**柏崎刈羽原子力発電所6,7号炉
特定重大事故等対処施設の一部構築物の
構造変更による発電用原子炉設置変更許可申請の
概要について**

**2023年3月28日
東京電力ホールディングス株式会社**

1. 一部構築物の構造変更の概要

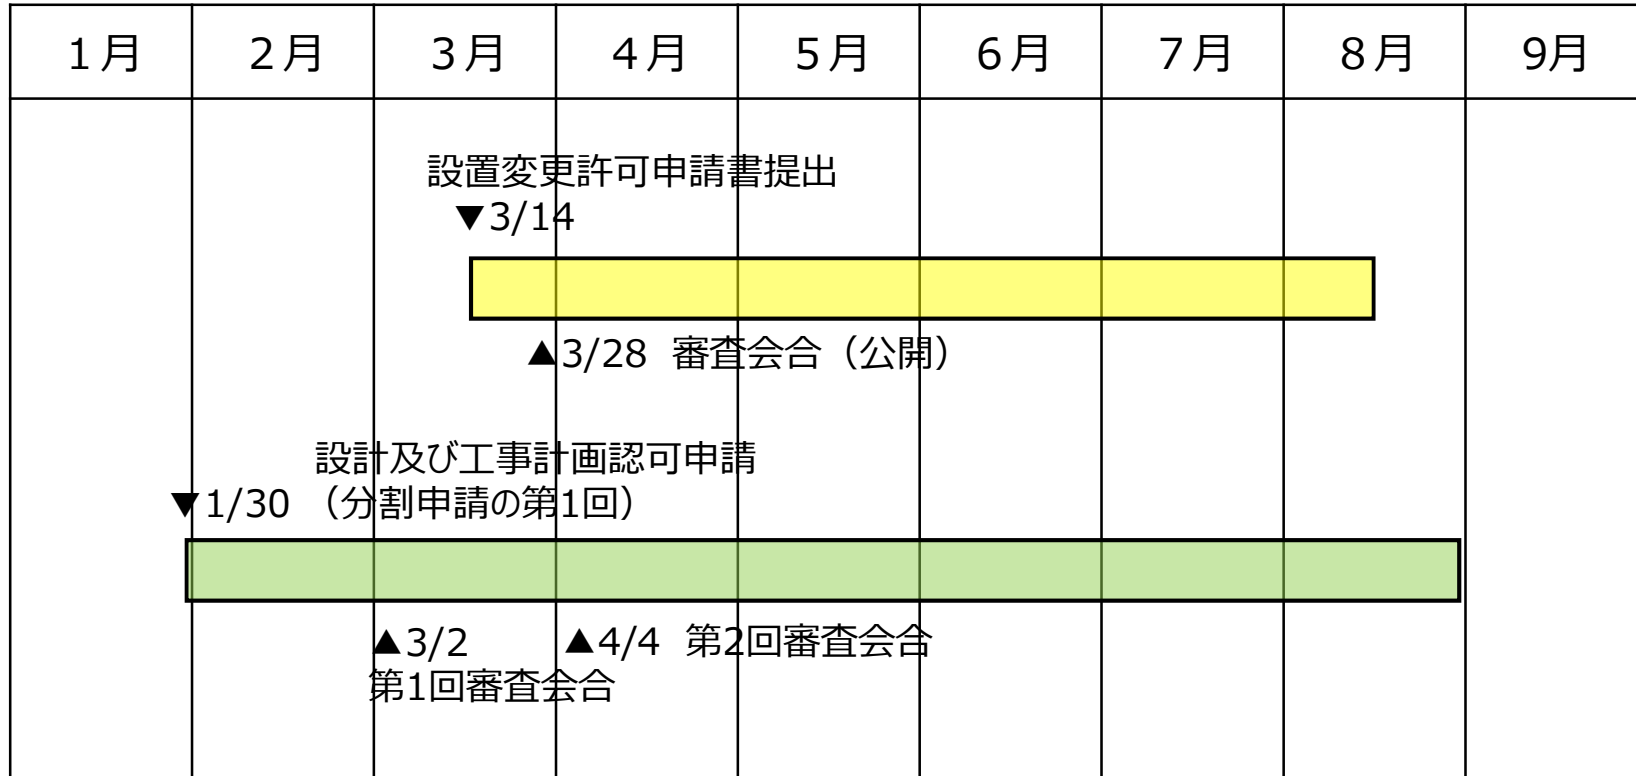
- ✓ 特定重大事故等対処施設を構成する設備を設置する建物・構築物のうち、一部構築物の構造変更を行う。それに伴い一部構築物の削除や名称変更が生じる。

- ✓ 構造をシンプルにすることで、安全性の向上及び施工性の向上を図る。
